## TEKTURPLANUNG

Unterlage / Blatt-Nr.: 5/11 T  
Lageplan

Ausgleichsflächen

Bundesstraße B12: Kempten (A 7) - AS Jengen/Kaufbeuren (A 96)  
Erweiterung auf 4 Fahrstreifen

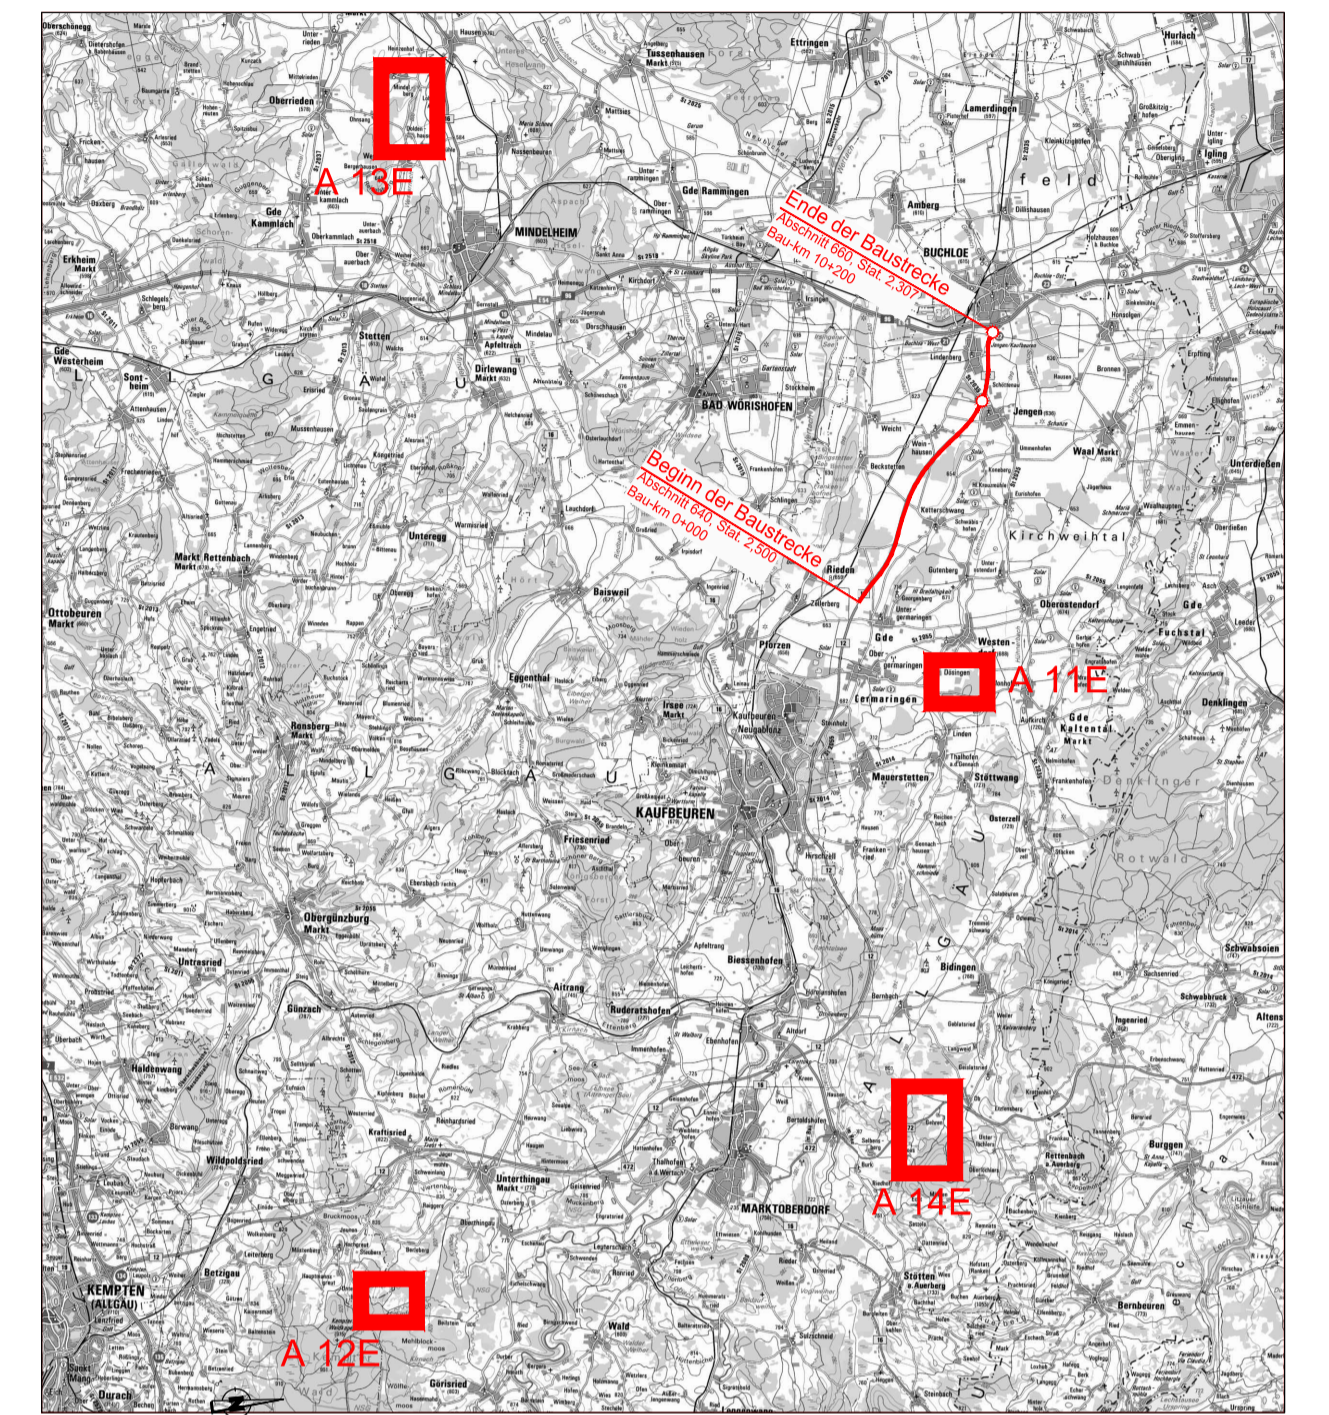
Nr.	1. Tektur vom 20.01.2022: Beschriftung korrigiert	Januar 2022	wac
Art der Änderung		Datum	Zeichen
1	1. Tektur vom 20.01.2022: Beschriftung korrigiert	Januar 2022	wac
